*Asunto: Proyecto de reforma geométrica y regeneración urbana Avda. Gran Colombia tramo Parque La Alameda*

La Subcomisión Técnica de Áreas Históricas y Patrimonio, conoció el Oficio No. STHV-DMDU-6159, de 31 de octubre de 2017, suscrito por el Arq. José Luis Barros, Director Metropolitano de Desarrollo Urbanístico de la Secretaría de Territorio, Hábitat y Vivienda, relacionado con el Proyecto de Reforma Geométrica y Regeneración Urbana de la Avenida Gran Colombia, tramo parque La Alameda, presentado por la Empresas Pública Metropolitana de Movilidad y Obras Públicas – EPMMOP-Q.

**ASUNTO:** Proyecto de reforma geométrica y regeneración urbana de la Av. Gran Colombia, tramo del parque de La Alameda  
**Referencia:** oficio 805GEF-DE-SG EPMMOP

**REFORMA GEOMÉTRICA Y REGENERACIÓN URBANA DE LA AV. GRAN  
COLOMBIA**, Tramo del Parque La Alameda de Quito

GRÁFICO 1

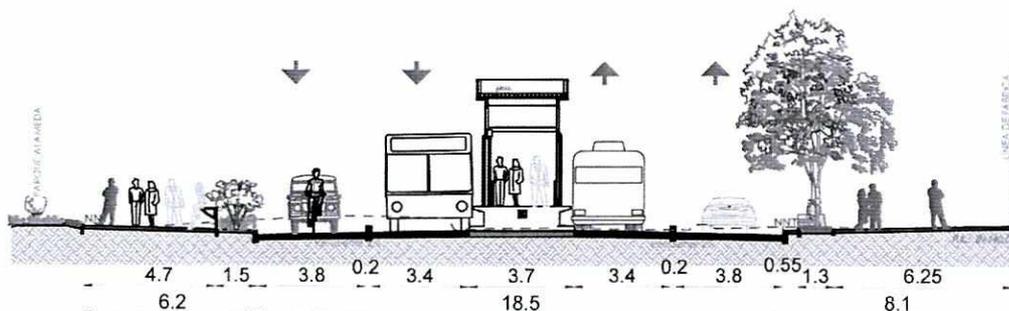
1. Los trabajos de reposición del Metro Quito deberá considerar la propuesta planteada siempre y cuando se cuente con la aprobación de la Comisión de Áreas Históricas y Patrimonio.

2. El Metro Quito deberá contar con la aprobación de la Comisión de Áreas y Patrimonio para la reubicación de accesos y salidas en el sector de la Alameda debido a que cuenta con un proyecto definitivo y un modificatorio aprobado de la parte subterránea de la línea del Metro por la Comisión de Áreas Históricas y Patrimonio en el cual se consideraba otra ubicación.

3. De acuerdo a la memoria descriptiva presentada por la EPMMOP, la Empresa Metro Quito encargada de la reposición de los trabajos en el sitio se hará cargo de la obra civil correspondiente a la parada de la Ecovía y la Empresa Pública Metropolitana de Transporte de Pasajeros se encargará de realizar los trabajos necesarios para el correcto funcionamiento de la parada en La Alameda; para ello deberá contar con la aprobación de la Comisión de Áreas Históricas y Patrimonio presentado la propuesta de la parada si se modificará el diseño.

4. En el diseño del proyecto no se contempla paradas de buses convencionales por lo que las entidades municipales pertinentes a cargo del tema realizarán la respectiva gestión y operación.

1. Se deberá incluir una banda guía en la calzada de la acera oriental.
2. En el área correspondiente a los accesos para el Metro Quito (ascensor), los inicios de las rampas y los cambios de nivel se deberán colocar un piso de advertencia (piso podotáctil) el mismo que deberá estar conectado a la banda guía; de acuerdo a los lineamientos STHV-DMDU-UUEP-L006 y la Norma INEN NTE-INENE 2 299:2001

GRÁFICO 1

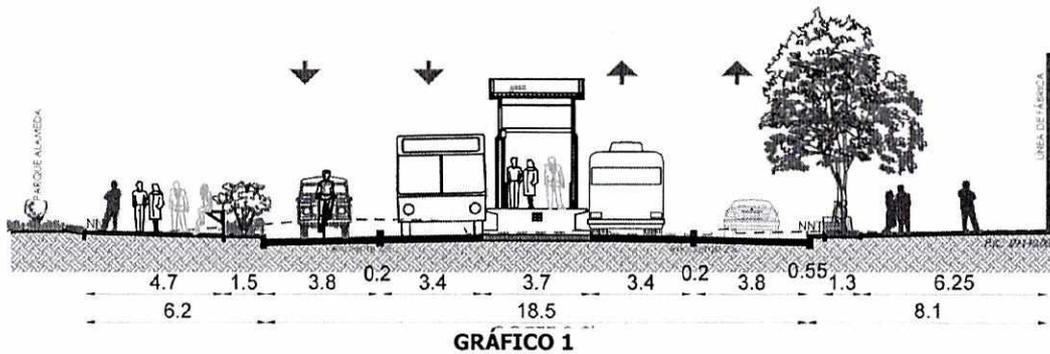
1. Los trabajos de reposición del Metro Quito deberá considerar la propuesta planteada siempre y cuando se cuente con la aprobación de la Comisión de Áreas Históricas y Patrimonio.

2. El Metro Quito deberá contar con la aprobación de la Comisión de Áreas y Patrimonio para la reubicación de accesos y salidas en el sector de la Alameda debido a que cuenta con un proyecto definitivo y un modificadorio aprobado de la parte subterránea de la línea del Metro por la Comisión de Áreas Históricas y Patrimonio en el cual se consideraba otra ubicación.

3. De acuerdo a la memoria descriptiva presentada por la EPMOP, la Empresa Metro Quito encargada de la reposición de los trabajos en el sitio se hará cargo de la obra civil correspondiente a la parada de la Ecovía y la Empresa Pública Metropolitana de Transporte de Pasajeros se encargará de realizar los trabajos necesarios para el correcto funcionamiento de la parada en La Alameda; para ello deberá contar con la aprobación de la Comisión de Áreas Históricas y Patrimonio presentado la propuesta de la parada si se modificará el diseño.

4. En el diseño del proyecto no se contempla paradas de buses convencionales por lo que las entidades municipales pertinentes a cargo del tema realizarán la respectiva gestión y operación.

1. Se deberá incluir una banda guía en la calzada de la acera oriental.
2. En el área correspondiente a los accesos para el Metro Quito (ascensor), los inicios de las rampas y los cambios de nivel se deberán colocar un piso de advertencia (piso podotáctil) el mismo que deberá estar conectado a la banda guía; de acuerdo a los lineamientos STHV-DMDU-UUEP-L006 y la Norma INEN NTE-INENE 2 299:2001
